Projekt „Motolské onkologické centrum“ je financován Evropskou unií z nástroje pro oživení a odolnost prostřednictvím Národního plánu obnovy ČR

Dodatek č. 5 ke Smlouvě o dílo č. 2203200168

(A) v průběhu realizace Díla dle Smlouvy o dílo č. 2203200168, jejímž předmětem je zhotovení stavby s názvem „Motolské onkologické centrum“ uzavřené mezi Objednatelem a Zhotovitelem dne 17. 8. 2023, ve znění Dodatku č. 1 ze dne 27. 5. 2025, Dodatku č. 2 ze dne 11. 8. 2024, Dodatku č. 3 ze dne 22. 10. 2025 a Dodatku č. 4 ze dne 23. 03. 2026 (dále jen „**Smlouva**“) bylo nutné některé dílčí části realizovat mírně odlišným způsobem od původního záměru Objednatele, přičemž méněpráce a vícepráce, které jsou předmětem tohoto dodatku č. 5, a jejich podrobný popis, odůvodnění a ocenění jsou uvedeny v přehledu změn v Příloze č. 1 tohoto dodatku;

pozn. plánovací místnost je nyní v místnosti 02.2.31

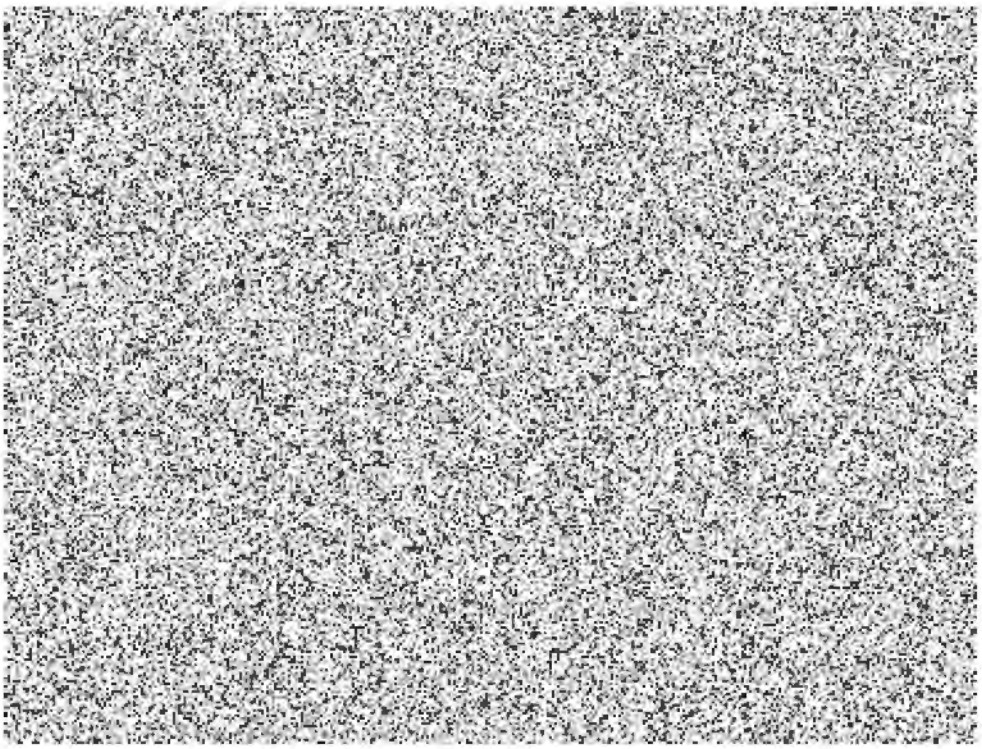
- dostatečný počet datových (30) a elektrických (50) zásuvek
- dveře do místnosti 02.2.31

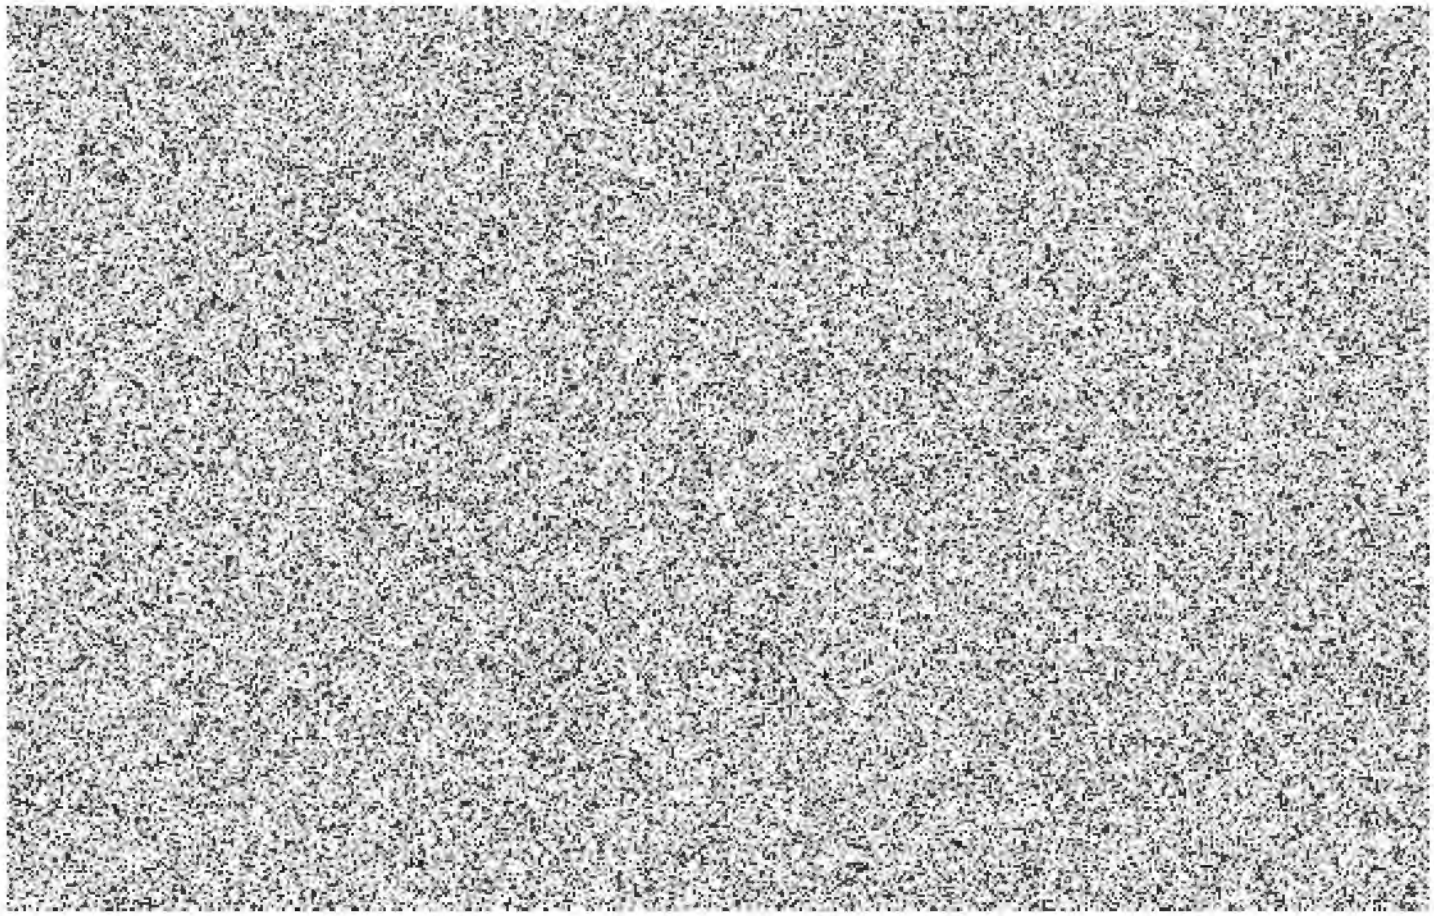
02.3.27 – zřízení denní místnosti zaměstnanců
- přívod vody a odpad
- ponechat rozvod elektřiny a datové zásuvky

02.2.24 – ovladovna CT simulátoru a 02.2.21 – vyšetřovna CT simulátoru

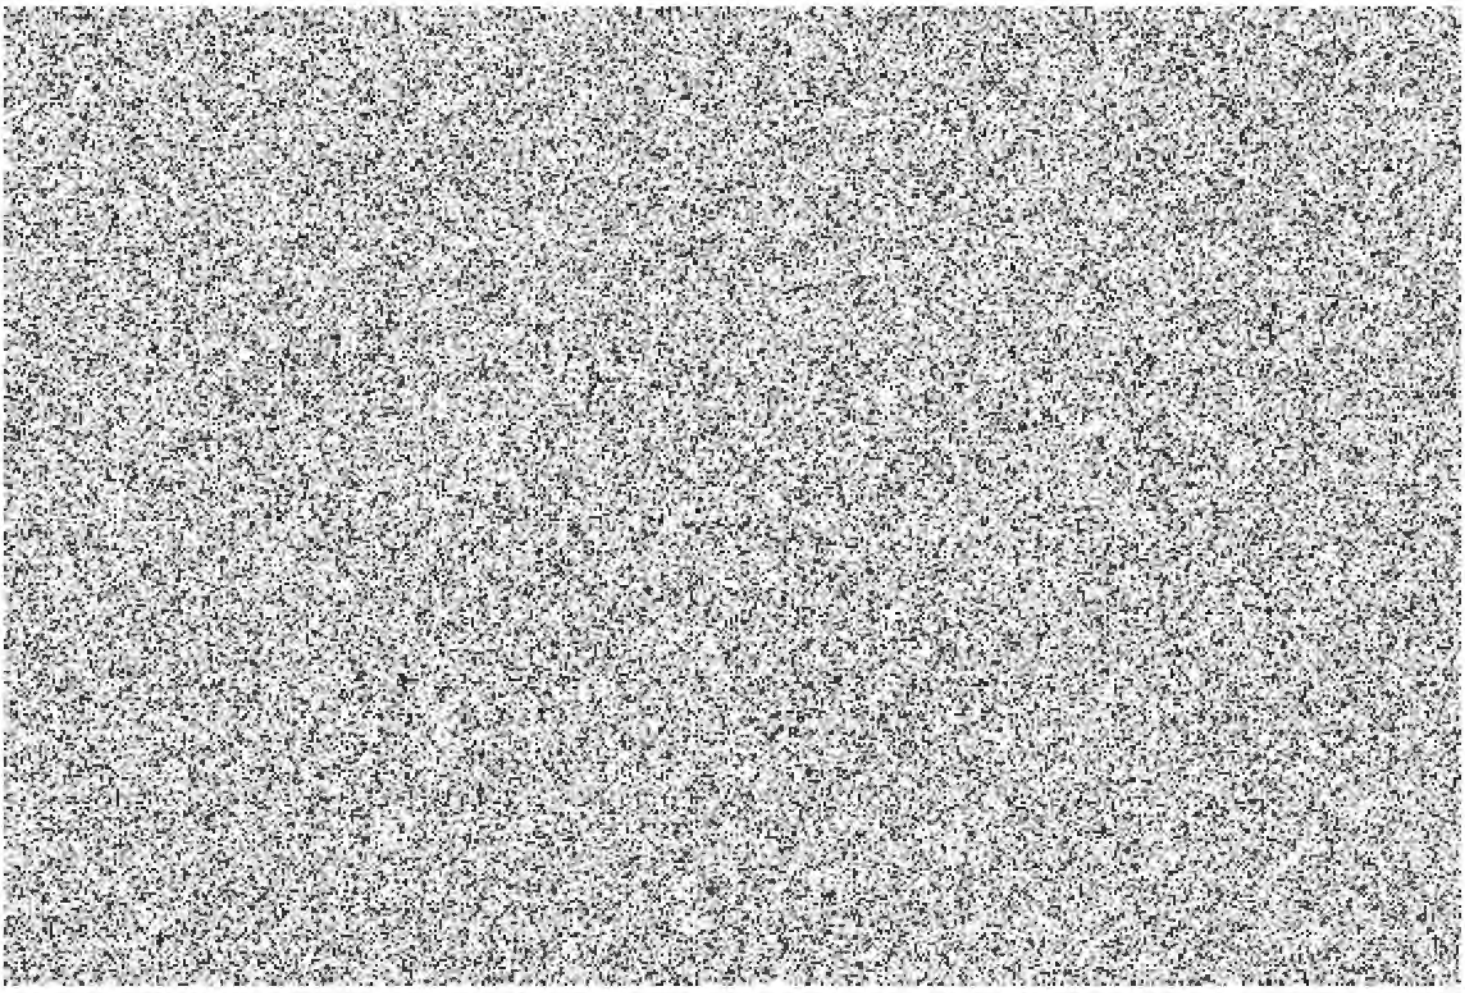
- zvětšení okénka pro sledování pacienta mezi ovladovnou a vyšetřovnou (z olovnatého skla)

02.2.14, 02.2.17, 02.2.18 – ordinace

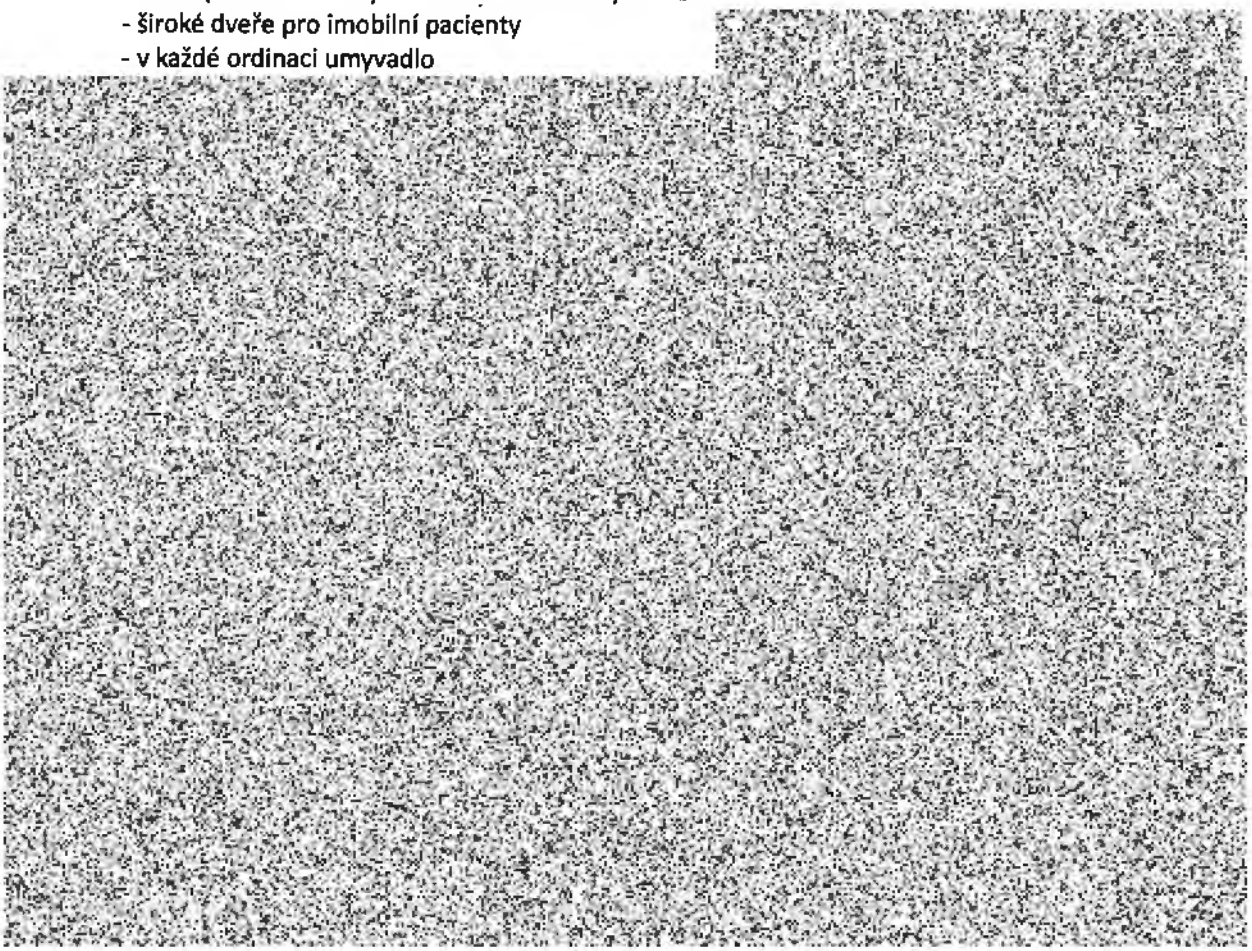
- zrušit převlékací boxy - stačí závěs a věšáky na oblečení
- široké dveře pro imobilní pacienty
- v každé ordinaci umyvadlo

02.2.128 až 02.2.132 a 02.2.135 – šatny a hyg. jednotky

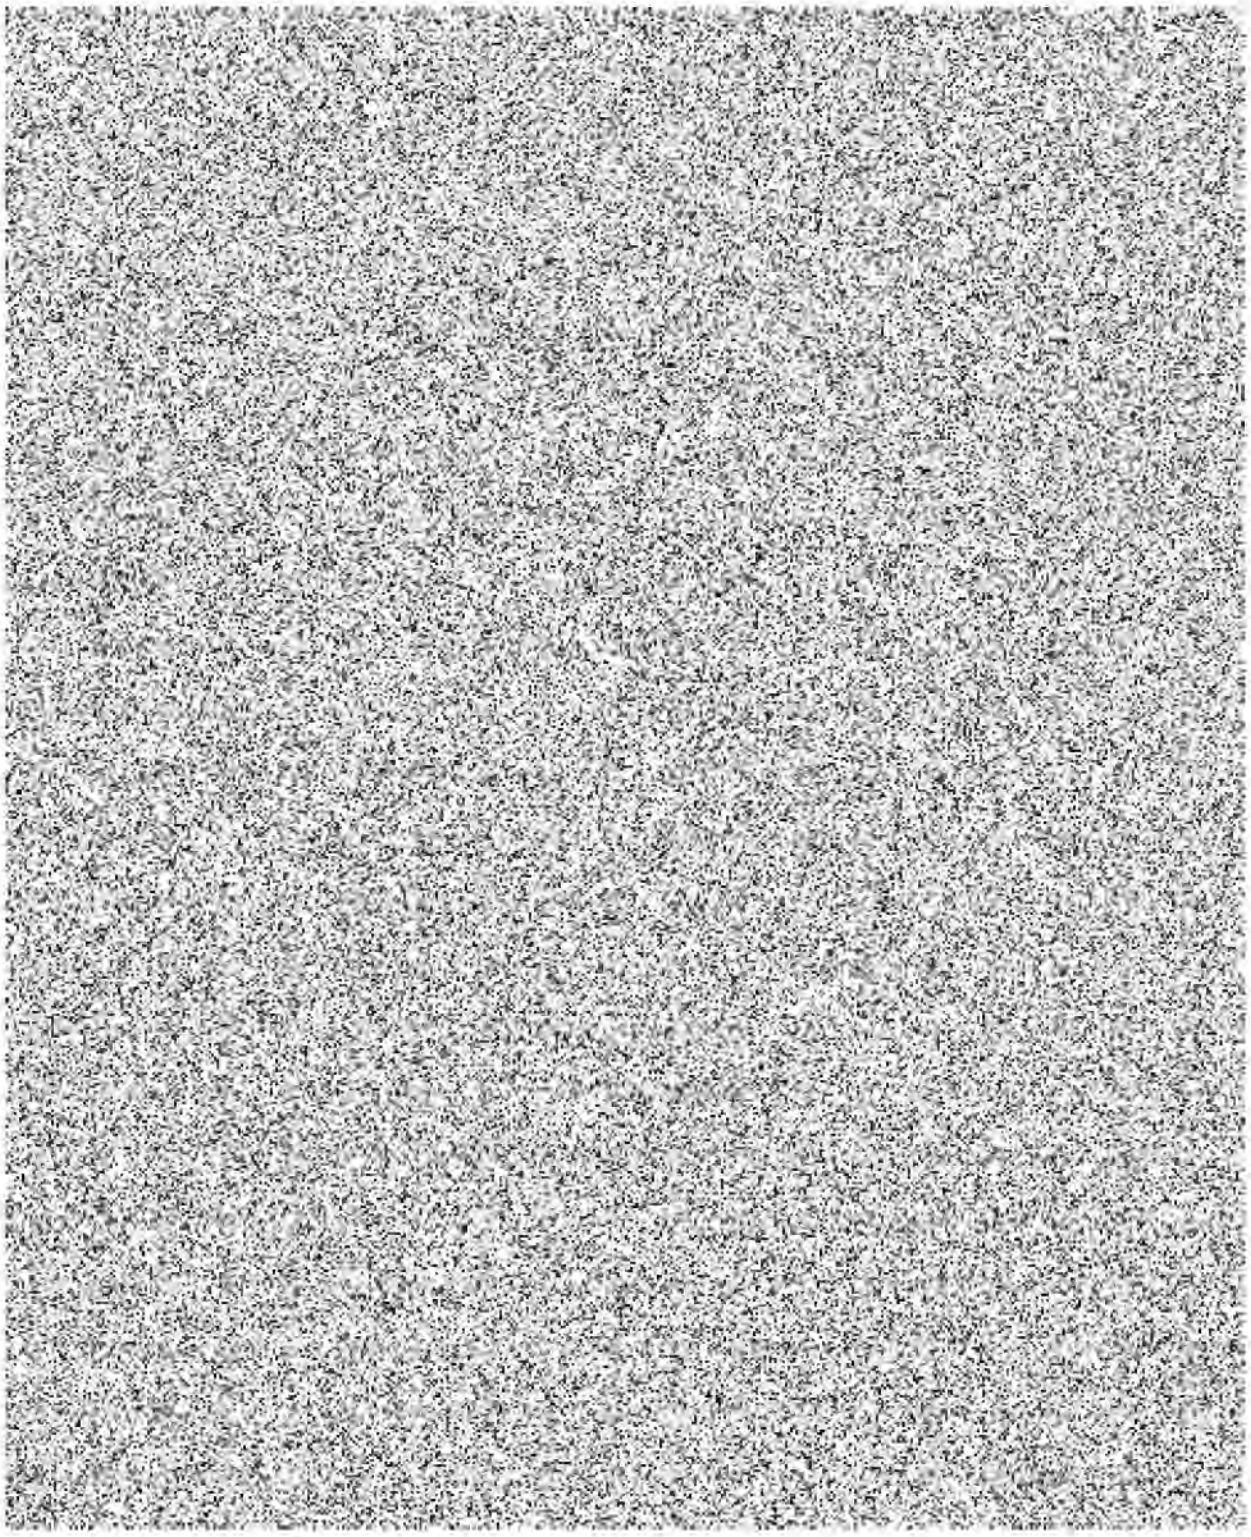
- neznáme kapacitu centrálních šaten
- optimalizace využití prostoru stávajících šaten – bude třeba navýšit kapacitu o cca 15 zaměstnanců,
- zazdít dveře
- vybourat zeď mezi 02.2.134 a 02.2.135

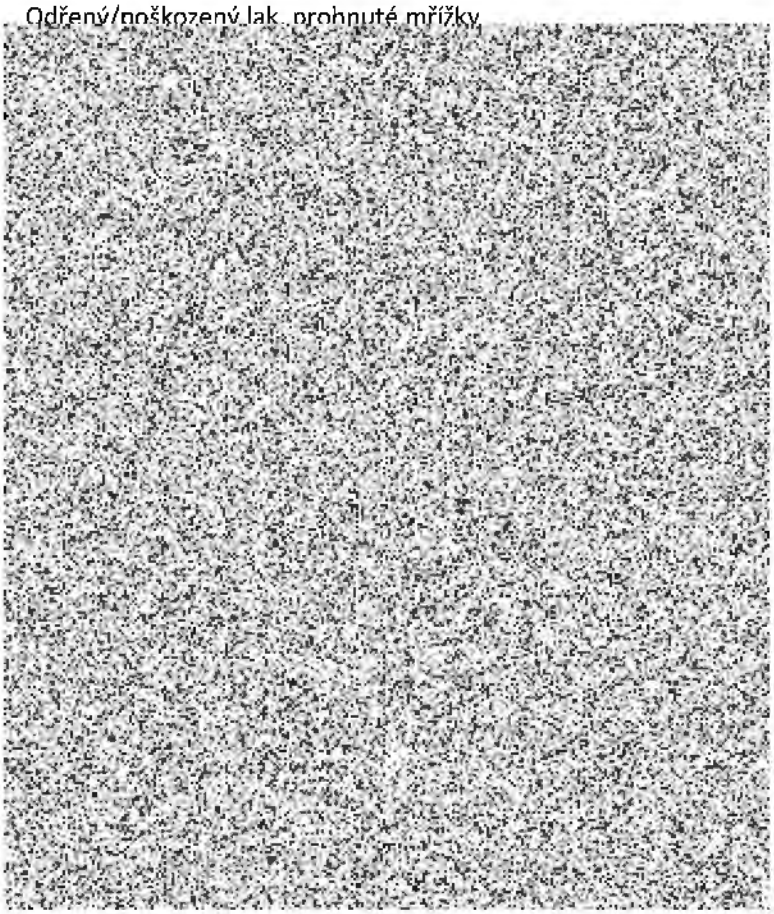
- Absence uzavíracích armatur (šroubení) u OT
  Veškerá desková OT s bočním připojením (typ RADIK) jsou bez uzavírací armatury (přímého šroubení) na vratném potrubí, při výměně OT je nutné vypustit kompletně celé stoupací potrubí vč. OT na každém podlaží

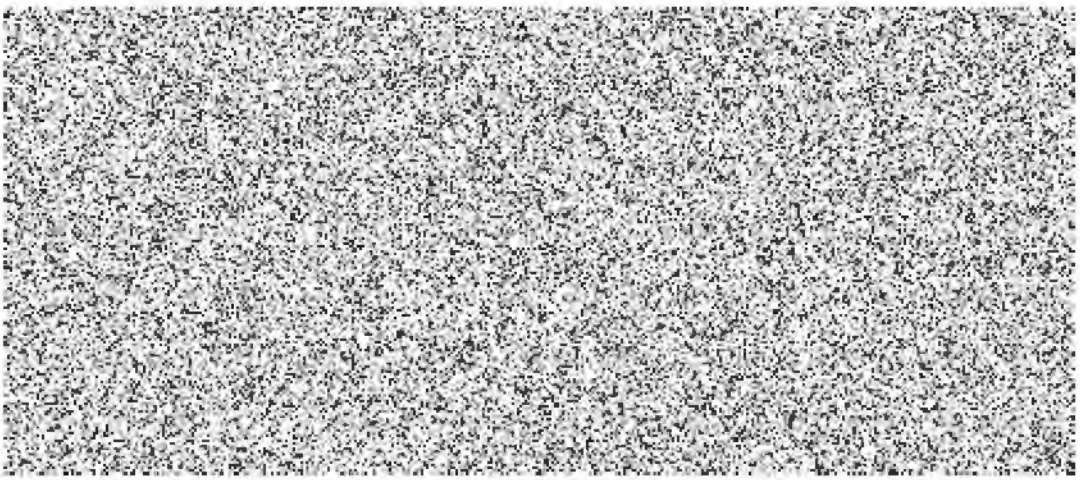
- Lokální poškození
  Odřený/poškozený lak, prohnuté mřížky

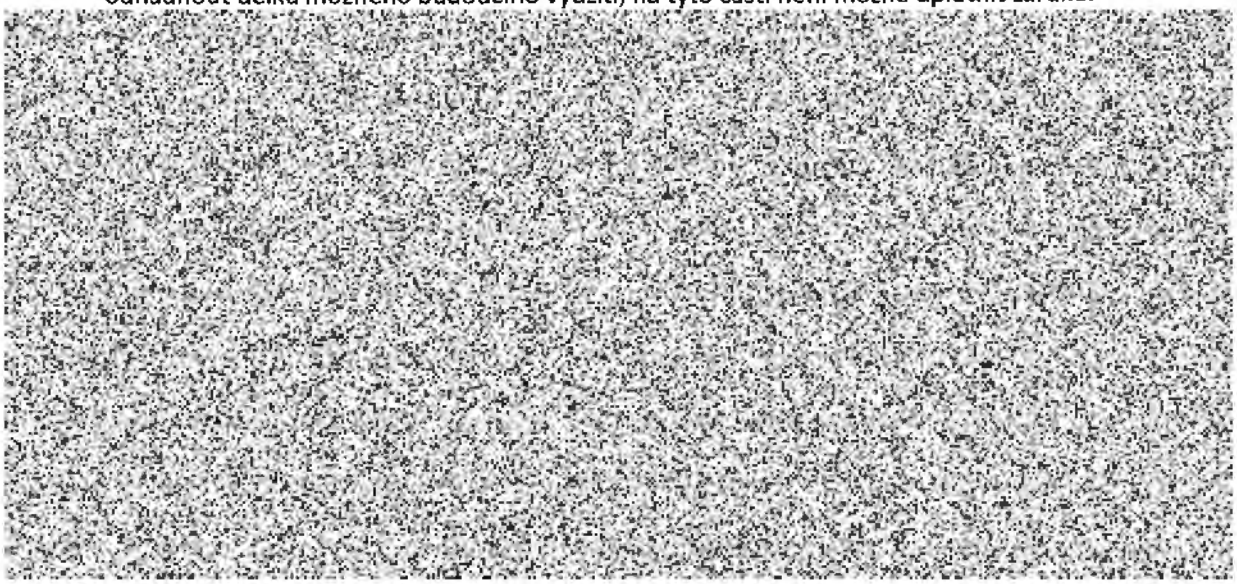
- Nečistoty
  Desková OT vykazují známky letitého provozu bez řádného a pravidelného čištění – značné zanesení prachem není vhodné do nového provozu nemocničního zařízení.

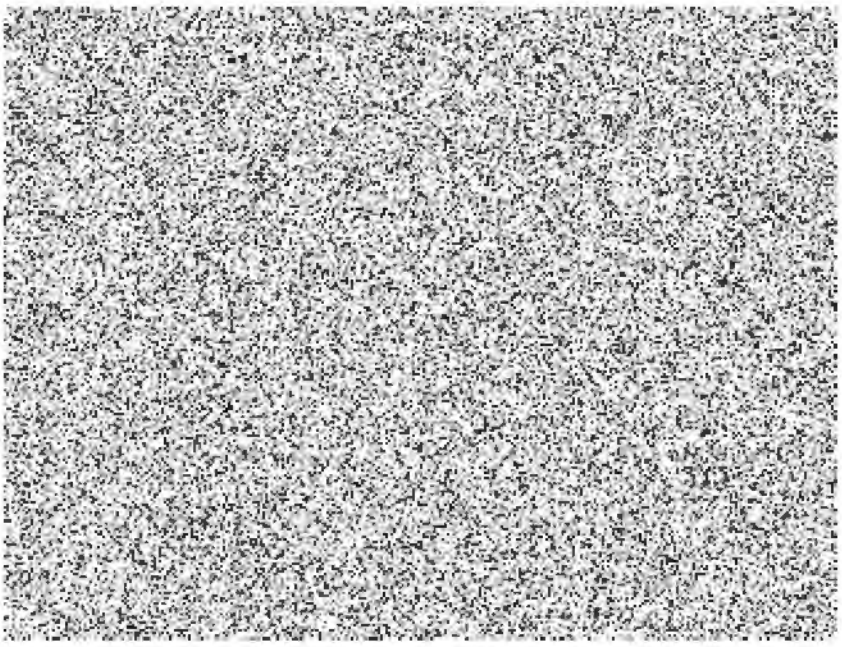
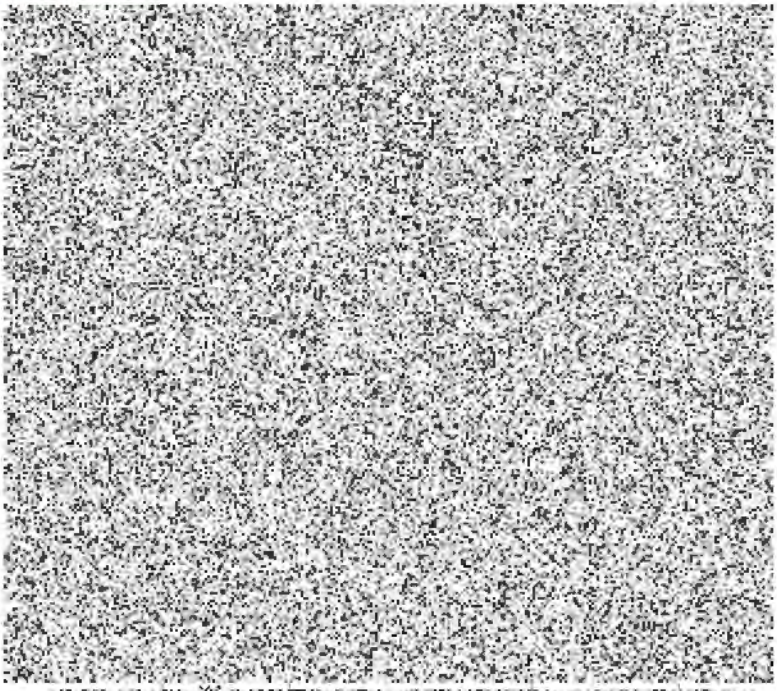
- Koroze povrchová, vnitřní
  Některá desková OT vychází známky koroze vnitřní části, životnost OT snížena, nelze odhadnout délku možného budoucího využití, na tyto části není možné uplatnit záruku.
